**INFORME DE HITO DE CONTROL
N° 224-2024-OCI/5303-SCC**

**“ADQUISICIÓN DE MÓDULOS TEMPORALES DE VIVIENDA
PARA ATENCIÓN DE EMERGENCIAS Y DESASTRES EN EL
MARCO DEL DECRETO DE URGENCIA N° 010-2023”**

**HITO DE CONTROL N° 7 – ENTREGA E INSTALACIÓN DE
MTV A LOS DAMNIFICADOS DEL DISTRITO DE
GUADALUPE, PROVINCIA DE PACASMAYO Y DEL DISTRITO
DE ASCOPE, PROVINCIA DE ASCOPE, DEPARTAMENTO DE
LA LIBERTAD**

Imagen N° 5
Separación entre ventana y marco

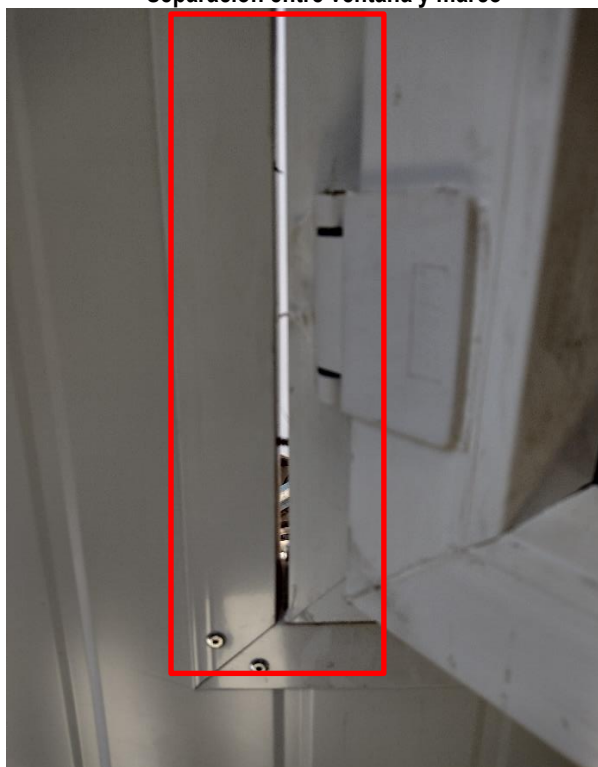
1. Observación sobre **“Separación entre ventana y sus marcos / manijas no instaladas / sistema dañado / no cierran / no empotradas / descentradas / seguro no funciona”**, advertida en veintitrés (23) MTV; se refiere a las deficiencias encontradas en las ventanas, como se muestra en las siguientes imágenes:

Imagen N° 8
Elemento de sujeción de malla mosquitero desprendido

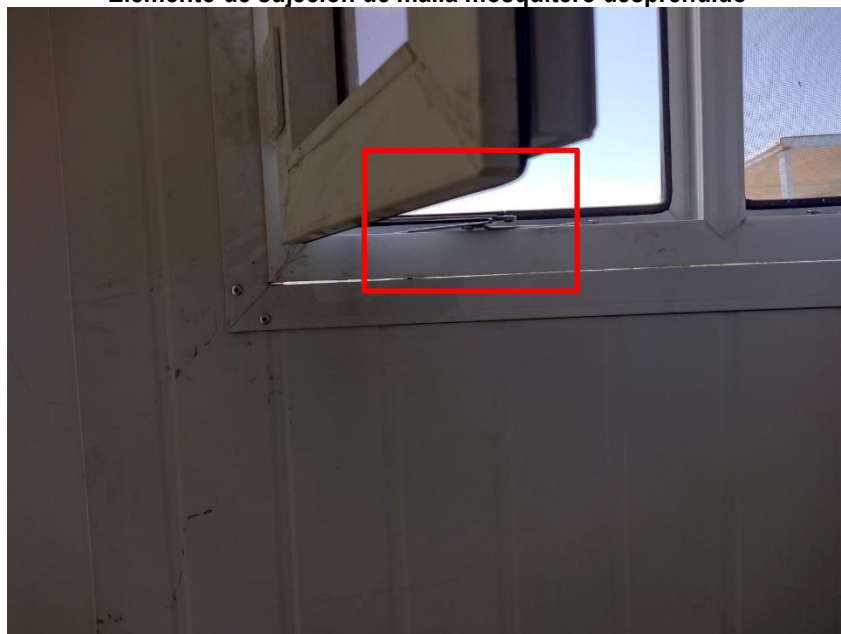
3. Observación sobre **“Elemento de sujeción de malla mosquitero se ha desprendido”**, advertida en ocho (8) MTV; se refiere al elemento que sujeta la malla mosquitero. La que se encuentra desprendida, como se muestra en las siguientes imágenes

Imagen N° 11
Paño de ventana no asegurar el cierre de la misma

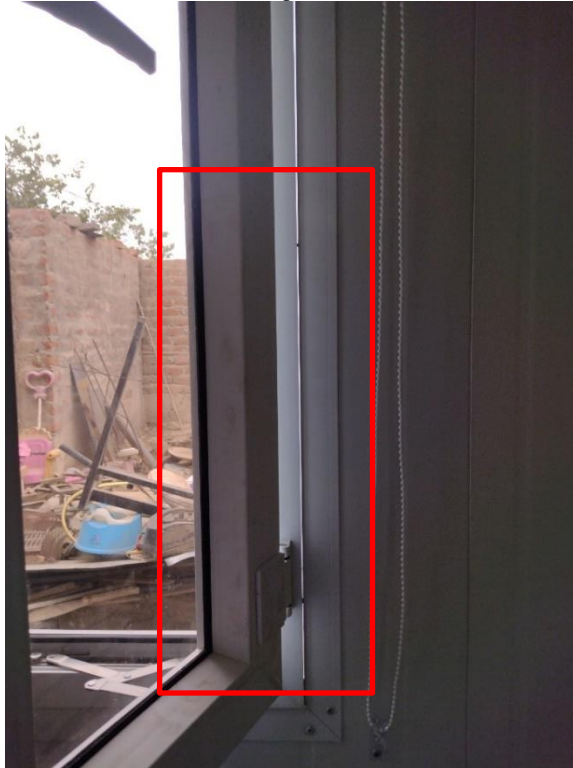
6. Observación sobre **“Paño de ventana no asegura cierre”**, se advierten dos (2) MTV; cuyo paño tiene deficiencia y no asegura el cierre de la misma, como se muestra en la siguiente imagen:

Imagen N° 12
Falta tapa tornillos

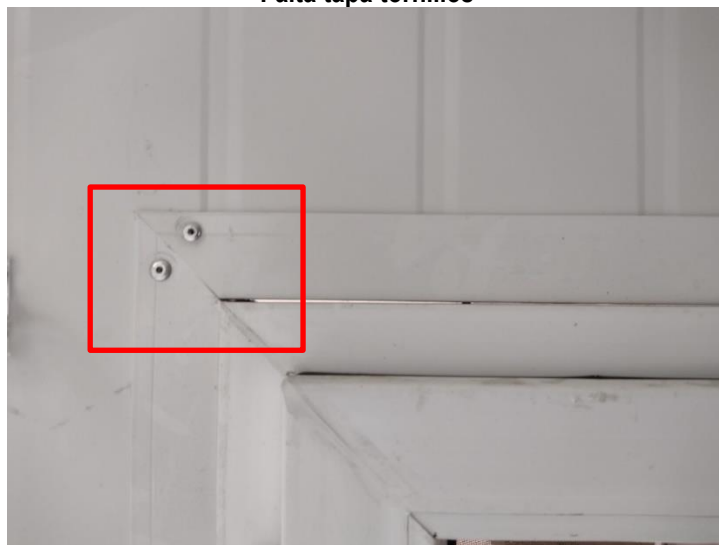
7. Observación sobre **"Falta tapa tornillos"**, se advierte en tres (3) MTV; que no se han instalado los respectivos tapa tornillos, como se muestra en la siguiente imagen:

Imagen N° 17
Piso vinílico transversal a los paneles de piso

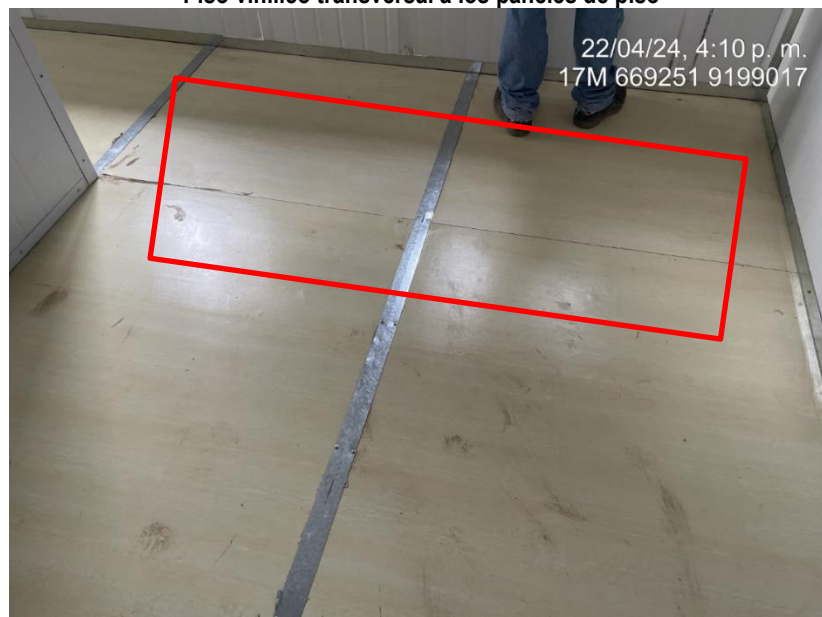
- Observación sobre **“Juntas del piso Vinílico transversales a los paneles del piso (contrario al procedimiento de instalación)”**, se han advertido en veinte (20) MTV, se refiere a que la junta del piso vinílico es transversal a los paneles del piso, lo que es contrario al proceso constructivo, conforme se muestra en la siguiente imagen:

b) Con respecto a la observación del piso, cabe indicar que los paneles vienen adosados con la estructura y el vinil, por ello la falla no es en el proceso constructivo sino de fabricación

Imagen N° 21

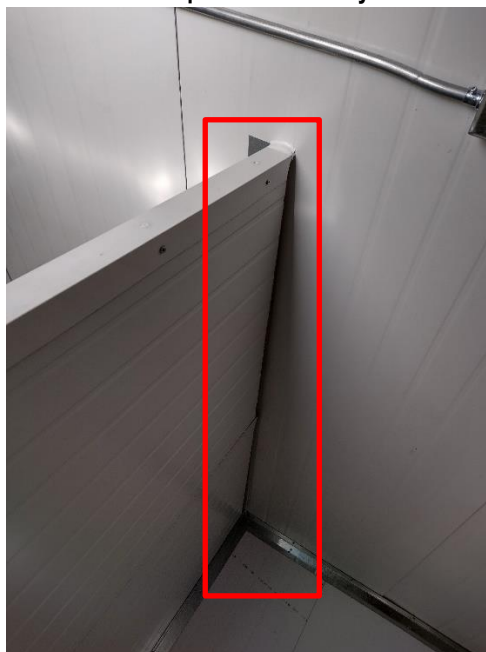
7. Observación sobre **“No esquinero muro y techo/muro posterior y divisorio”**, advertido en seis (6) MTV, se refiere a la falta de ángulos o esquineros en los vértices interiores entre muro lateral y muro frontal; así como muro posterior y muros divisorios, conforme se muestra en la siguiente imagen:

Imagen N° 23
Falta el perfil en “U” en muro posterior

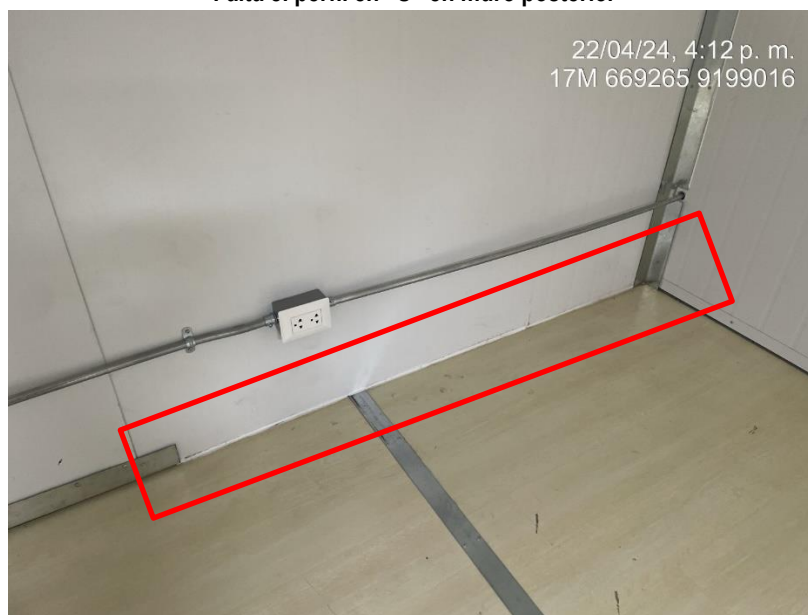
9. Observación sobre **“Falta perfil U en muro posterior”**, advertido en un (1) MTV, se refiere que no existe el perfil U que debe sujetar el muro posterior, conforme se muestra en la siguiente imagen:

Imagen N° 24
Bordes irregulares dejado en los pases de tuberías

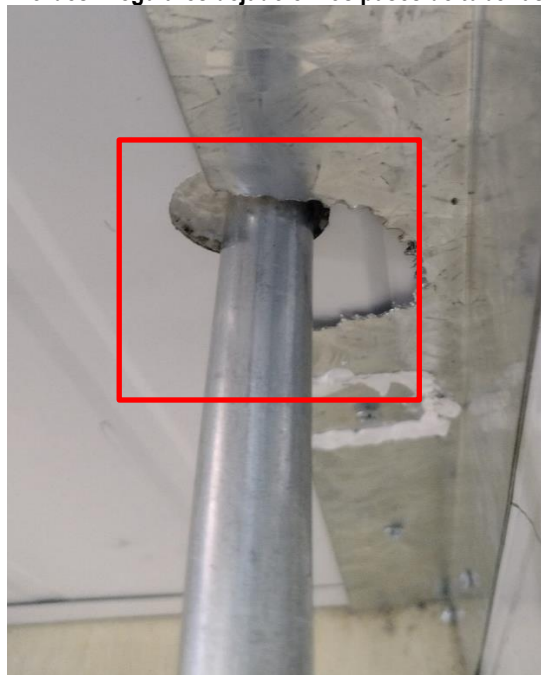
1. Observación sobre **“Pase en los ángulos de tubería eléctrica generó bordes irregulares”**, advertido en seis (6) MTV, se refiere a que se ha dejado bordes irregulares en los pases de tuberías que pueden causar daño a los habitantes, conforme se muestra en la siguiente imagen:

ACTA DE INSPECCIÓN FÍSICA N° 01-2024-OCI/5303-SCC/ÍTEM 3
Anexo n.º 1: Observaciones a la Instalación del Módulo Temporal de Vivienda – MTV

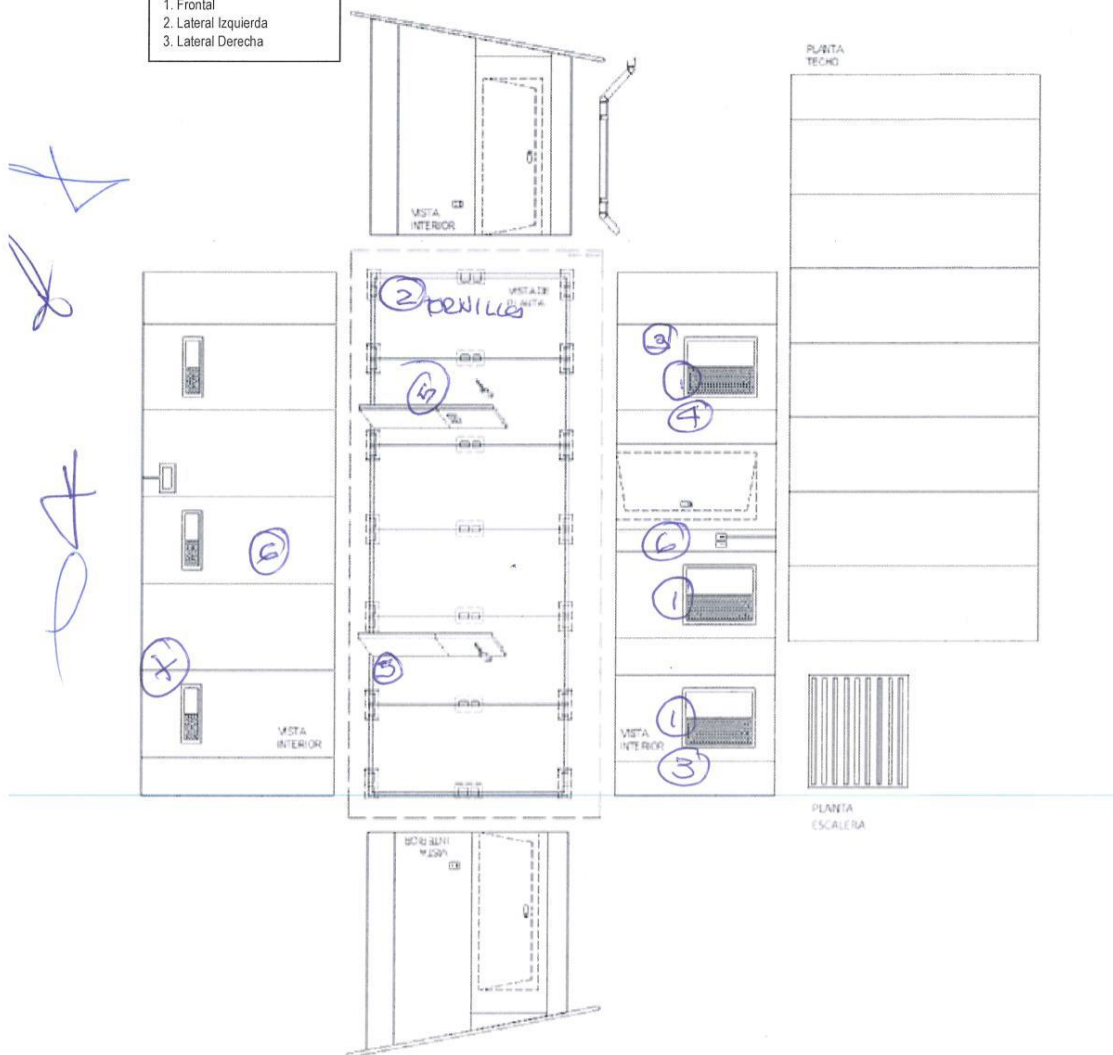
- ① LAS VENTANAS NO SE ENCUENTRAN TOTALMENTE EMPOTADAS, PRESENTA MAYOR VARIACION EN LA PARTE INFERIOR DE LA VENTANA.
- ② LOS PERFILES NO ESTAN COMPLETAMENTE AJUSTADO, SE PUEDE REAJUSTAR MANUALMENTE SIN HERRAMIENTAS.
- ③ LAS VENTANAS NO CIERRAN
- ④ LAS VENTANAS PRESENTAN DEFORMACION RESPECTO DE SUS MURCOS
- ⑤ NO SE HA COLOCADO EL ESQUINERO EN LA PARTE DE INTERSECCION MURO TECHO, Y MURO POSTERIOR MURO DIVISORIO.
- ⑥ FALTA DE LIMPIEZA EN LOS MURCOS.
- ⑦ DAÑO EN PARED PARTE SUPERIOR SOBRE LA VENTANA. LA PLANCHAS MEDICA ESTA DAÑADA

a) Las observaciones encontradas en los MTU serán subsanadas por el Contratista, según corresponde las características de la misma

ACTA DE INSPECCIÓN FÍSICA N° 01-2024-OCI/5303-SCC/ÍTEM 3
Anexo n.º 1: Observaciones a la Instalación del Módulo Temporal de Vivienda – MTV

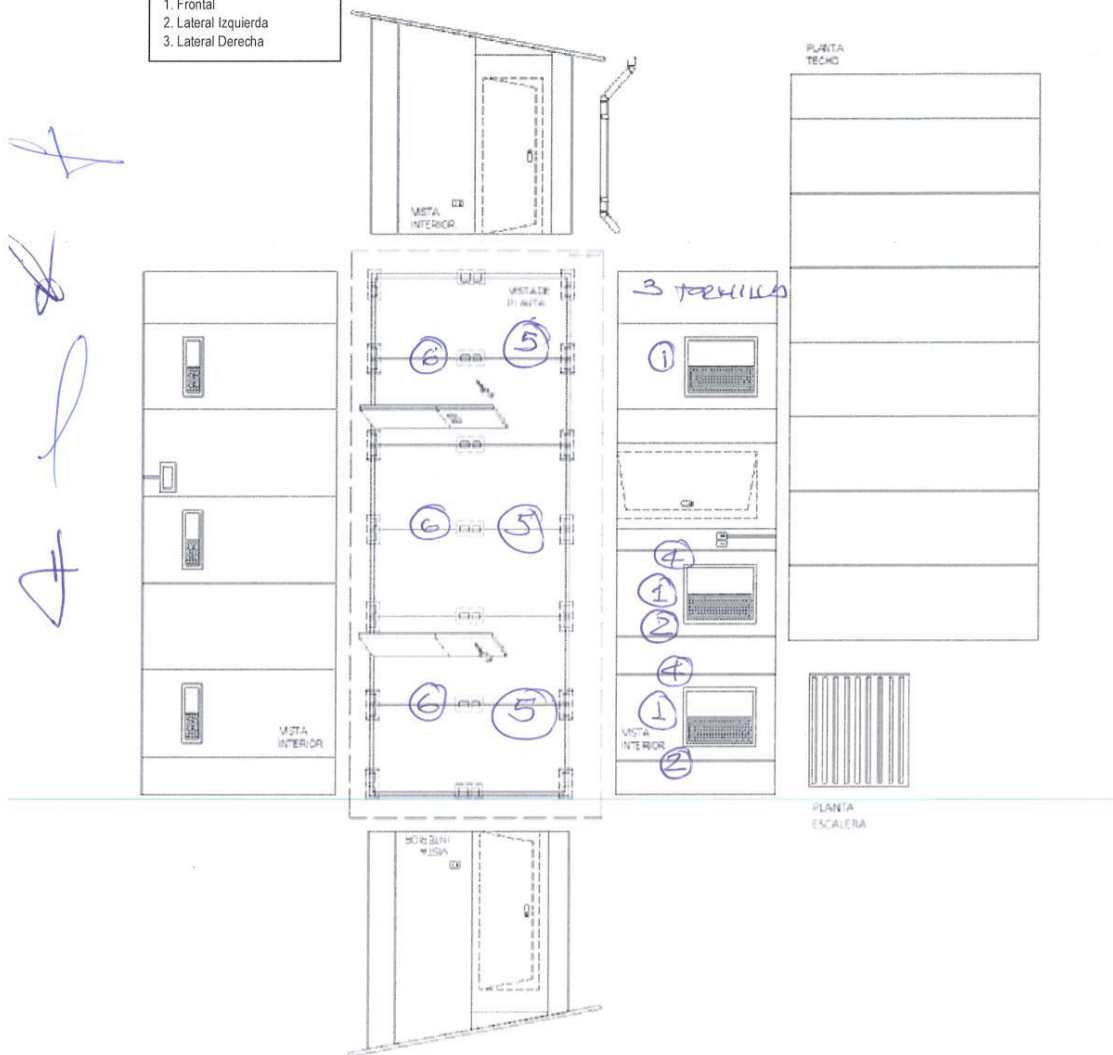
- ① EXISTE SEPARACION ENTRE LAS VENTANAS Y SUS MARCOS, LAS VENTANAS ESTAN DESCUADRADAS.
- ② LA FOLGADA QUE ASEGURA LAS VENTANAS NO QIEN COMPLETAMENTE.
- ③ LOS TORNILLOS NO ESTAN TOTALMENTE AJUSTADOS E INCLUSO SE PUEDEN SACAR CON LOS DEDOS.
- ④ NO SE HAN COLOCADO TODOS LOS TORNILLOS QUE SOSTIEN EL PANEL MOSQUITERO.
- ⑤ LA JUNTA DEL PISO VINILICO ES TRANSVERSAL A LA COLOCACION DE LAS PLANCHAS SEGUN PROCEDIMIENTO CONSTRUCTIVO Y NO DEBERIAN SER VISIBLES.
- ⑥ LA PLASTINA NO ESTA ADOSADA COMPLETAMENTE AL PISO.

ACTA DE INSPECCIÓN FÍSICA N° 01-2024-OCI/5303-SCC/ÍTEM 3
Anexo n.° 1: Observaciones a la Instalación del Módulo Temporal de Vivienda – MTV

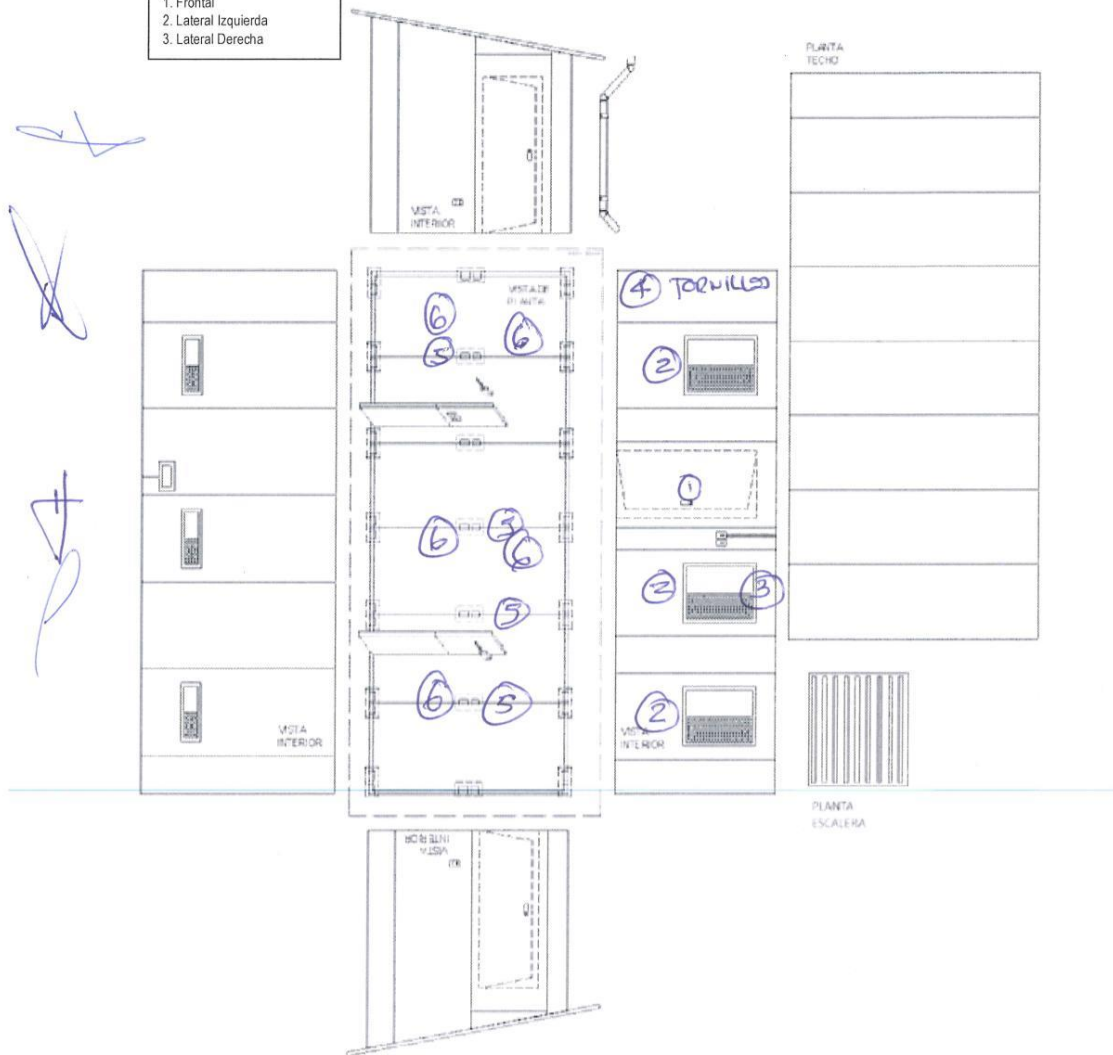
- ① LA CHAPA ESTÁ DESCUADRADA.
- ② EXISTE SEPARACION ENTRE LAS VENTANAS Y SUS MARCOJAS LAS VENTANAS ESTAN DESCUADRADA?
- ③ PUNTO DE LA VENTANA NO SE PUEDE ASECCURAR PARA EL CIERRE.
- ④ LOS TORNILLOS NO HAN SIDO TOTALMENTE AJUSTADOS LO QUE GENERA LA PRESENCIA DE PLANTINAS Y ANGULOS CON SEPARACION DE LOS PANELES A LOS QUE ESTAN ADOSADOS,
- ⑤ LOS PLANTINAS DEL PISO NO ESTAN COMPLETAMENTE ADOSADAS AL PISO, PRESENTANDO ONDULACIONES CON SEPARACION BAJO ELAS.
- ⑥ PRESENCIA DE JUNTAS EN EL PISO VERTICAL PERPENDICULAR A LOS PANELES DEL PISO LO QUE ES CONTRARIO AL PROCEDIMIENTO CONSTRUCTIVO.

ACTA DE INSPECCIÓN FÍSICA N° 01-2024-OCI/5303-SCC/ÍTEM 3
Anexo n.º 1: Observaciones a la Instalación del Módulo Temporal de Vivienda – MTV

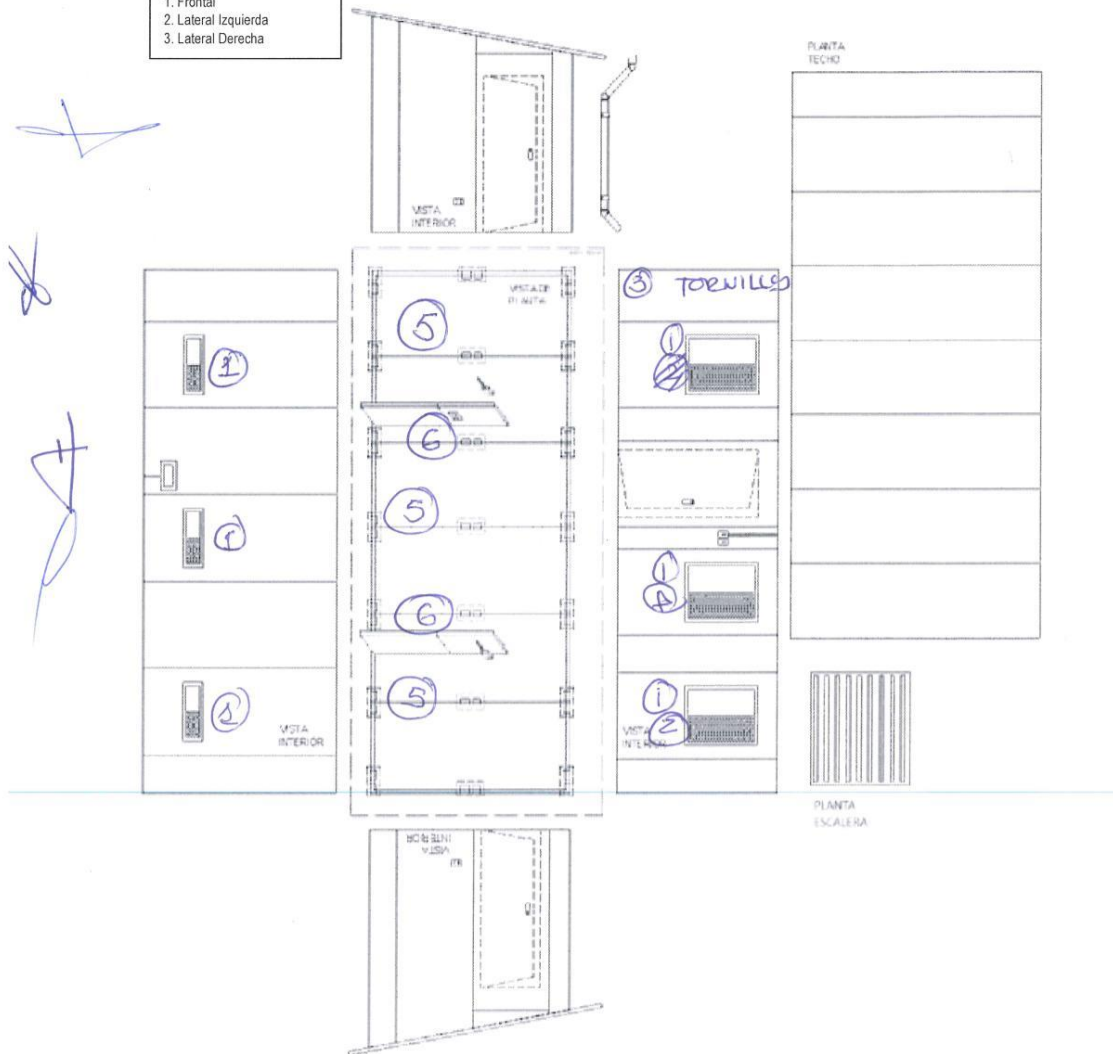
- ① EXISTE SEPARACION ENTRE LAS VENTANAS Y SUS MARCOS, LAS VENTANAS ESTAN DESCUADRADAS.
- ② LA BALANZA DE SEGURO DE LA VENTANA NO GIRA COMPLETAMENTE.
- ③ LOS TORNILLOS NO HAN SIDO AJUSTADOS COMPLETAMENTE ESTANDO SOBRESALIDOS ALGUNOS DE LOS CUALES SE PUEDEN SACAR CON LOS DEDOS.
- ④ UNA DE LAS TAPAS QUE CUBREN LOS TORNILLOS DE LAS VENTANAS NO EXISTE.
- ⑤ LA JUNTA DEL PISO DE VINILICO ESTA EN SENTIDO TRANSVERSAL A LAS PLANCHAS DE PISO SEGUN EL PROCESO CONSTRUCTIVO, LO CUAL ES CONTRARIO.
- ⑥ LOS MUROS MEDIANEROS SE UBICAN FUERA DE LAS JUNTAS ENTRE PAÑOS SEGUN LO INDICADO EL PROCESO CONSTRUCTIVO.
